浜岡原子力発電所
基準津波の策定のうち
プレート間地震の津波評価について
(コメント回答)

2020年10月30日

プレート間地震の津波評価について 第509回審査会合（2017年9月15日） コメント一覧表

No.1コメント（内閣府の最大クラスモデルに対する不確かさの考慮について）

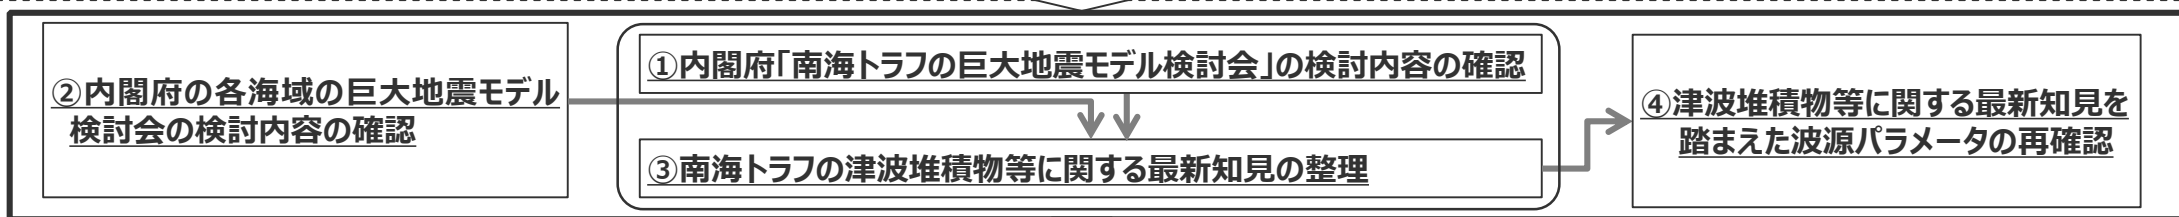
- ・破壊開始点の不確かさは偶然的な不確かさであることから、**内閣府の最大クラスモデルに破壊開始点の不確かさが含まれていることの明確な根拠**を示せないのであれば、**内閣府の最大クラスモデルのすべり量(37m)とライズタイム(60s)の組合せに対して破壊開始点のパラメータスタディを実施すること。**
- ・プレート間地震のパラメータスタディにおいて考慮しているすべり量(37m)とライズタイム(120s)の組合せは過去の事例の範囲内の設定であり、**過去の事例が少なく自然現象に大きなばらつきがあること**を踏まえると、内閣府の最大クラスモデルのすべり量(37m)とライズタイム(60s)の組合せを考慮しない考え方は認められない。内閣府の最大クラスモデルを参考にして波源モデルを設定し、**その妥当性を内閣府の最大クラスモデルに依拠する**のであれば、**内閣府の最大クラスモデルのすべり量(37m)とライズタイム(60s)の組合せを、プレート間地震のパラメータスタディの中で考慮すること。**

- 第717回審査会合では、波源設定の考え方に着目して内閣府の最大クラスモデルの位置づけを再整理した結果、**(A) 各種パラメータの網羅的検討による方法**により検討した「検討波源モデルのパラメータスタディ」と**(B) 代表パラメータの検討による方法**により検討した内閣府の最大クラスモデルとの波源設定の考え方の違いを踏まえ、「更なる不確かさの考慮」という表現による整理は取り止め、**(B) 代表パラメータの検討による方法**により検討された内閣府の最大クラスモデルは、**(A) 各種パラメータの網羅的検討による方法**によって検討を行うプレート間地震の津波評価と別に、行政機関による既往評価として基準津波の策定に反映するよう変更した。
- 今回のコメント回答では、第717回審査会合から説明方針の変更はなく、①「**(B) 代表パラメータの検討による方法**」により検討している内閣府の最大クラスモデルの津波評価に対して、破壊開始点のパラメータスタディを実施する必要はないこと、および、②「**(B) 代表パラメータの検討による方法**」により検討された内閣府の最大クラスモデルを、「**(A) 各種パラメータの網羅的検討による方法**」で検討しているプレート間地震のパラメータスタディの中で考慮する必要はないことを回答した。

・「(B)代表パラメータの検討による方法」により検討された内閣府の最大クラスモデルのパラメータ（すべり量(37m)とライズタイム(60s)の組合せ)を、「(A)各種パラメータの網羅的検討による方法」で検討しているプレート間地震のパラメータスタディの中で考慮する必要はないと評価した。
